Kapcsolódó gyalogos és kerékpáros forgalom tervezése a későbbiekben is csatlakozhat a műtárgyhoz.
(lásd úttervező csatolt javaslatát)

1.

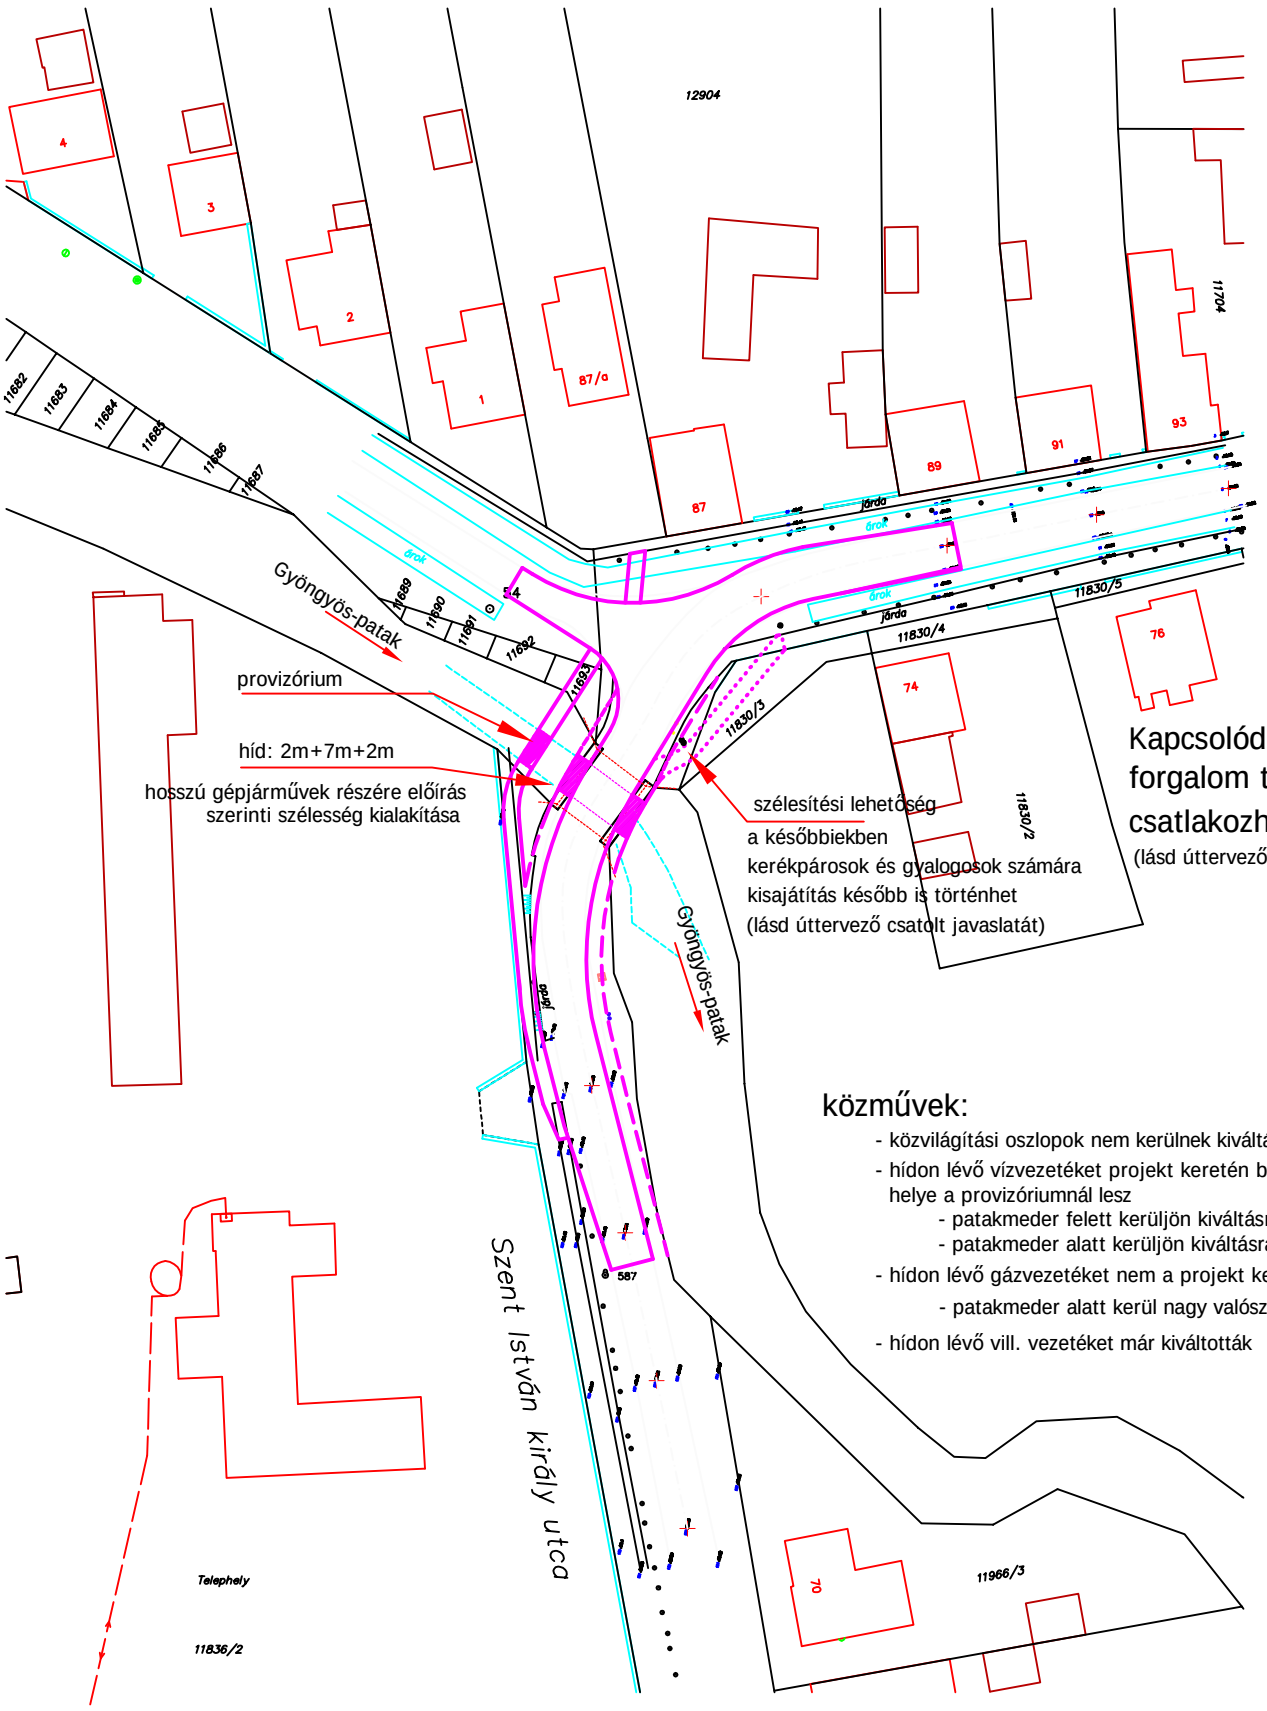
- közvilágítási oszlopok nem kerülnek kiváltásra.
- hídon lévő vízvezetéket projekt keretén belül váltják ki, helye a provizóriumnál lesz helye a provizóriumnál lesz
  - patakmeder felett kerüljön kiváltásra?
  - patakmeder alatt kerüljön kiváltásra?
- hídon lévő gázvezetéket nem a projekt keretén belül váltják ki / vélhetőleg tavasszal
  - patakmeder alatt kerül nagy valószínűséggel átfúrásra
- hídon lévő vill. vezetéket már kiváltották
